# 改善箇所説明図

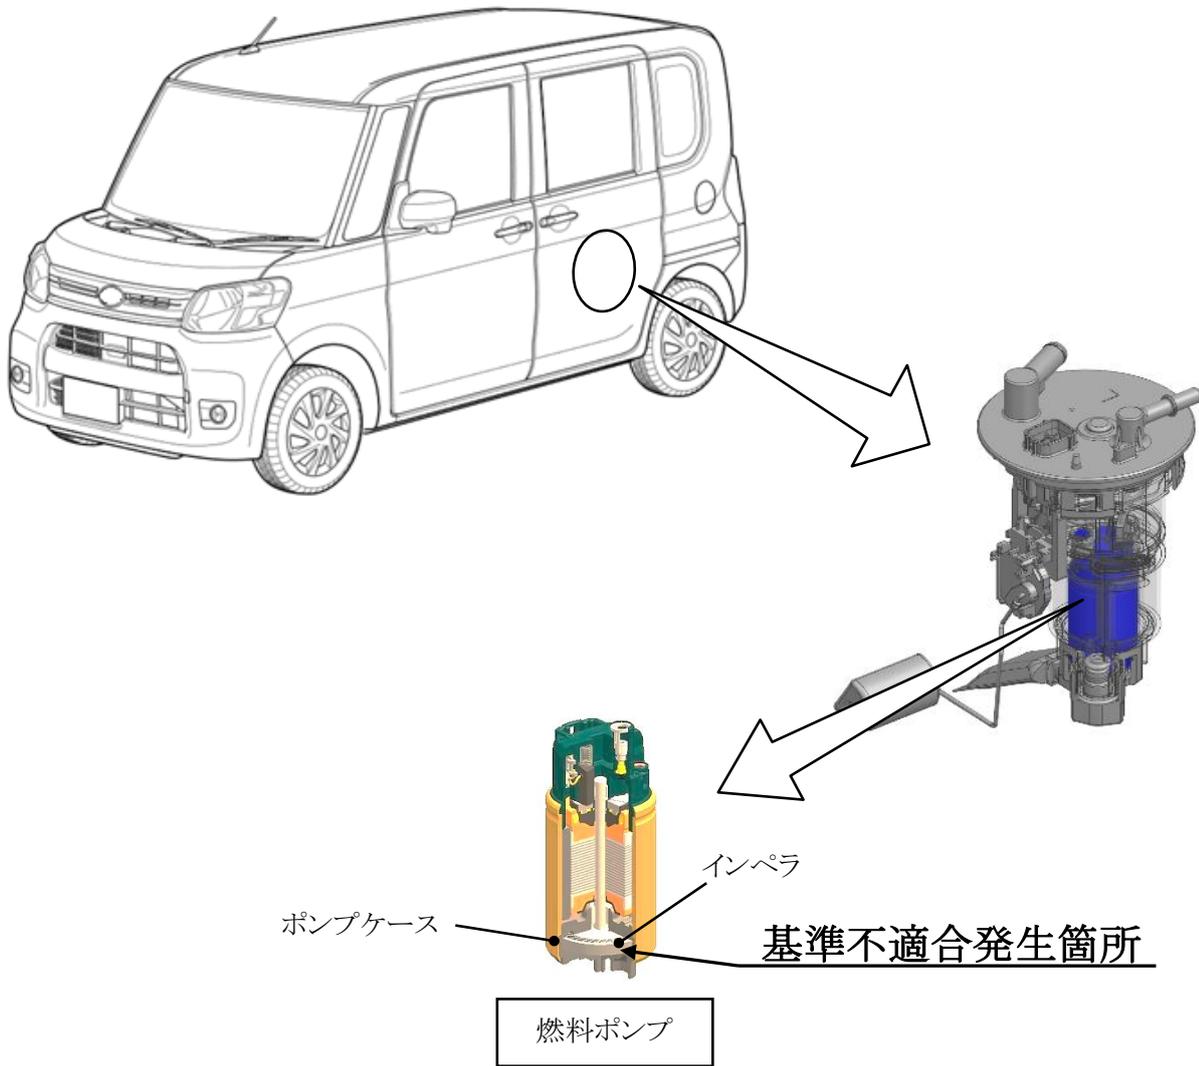
燃料ポンプのインペラ(樹脂製羽根車)において、成形条件が不適切なため、樹脂密度が低くなって、燃料により膨潤して変形することがある。そのため、インペラがポンプケースと接触して燃料ポンプが作動不良となり、最悪の場合、走行中エンストに至るおそれがある。

全車両、燃料ポンプを対策品と交換する。

運転者席側シート下の車台番号1桁目の上側に黄色ペイントを塗布する。
